Результаты экспертизы целевой переоценки безопасности (стресс-тесты) энергоблоков ОП РАЭС с учетом уроков аварии на АЭС «Фукусима-1»

Подходы к выполнению стресс-тестов

Задачи экспертизы, критерии оценки

Сейсмические воздействия (3)

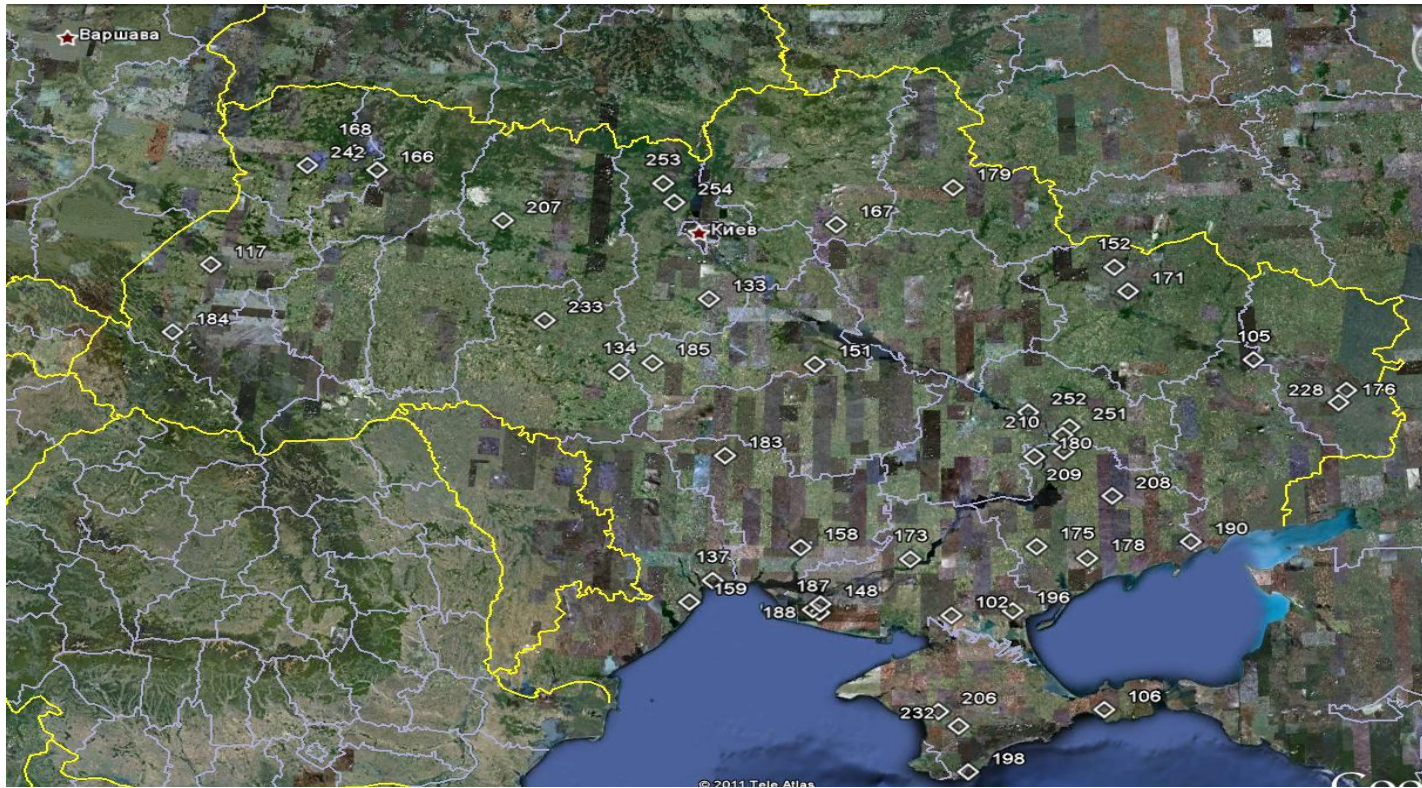
- Трубопроводы других систем, важных для безопасности, способны выполнить свои функции в зависимости от их классификации по сейсмостойкости

0,05g

- **Вывод:** необходимо завершить оценку трубопроводов на сейсмическое воздействие не ниже 0,1g
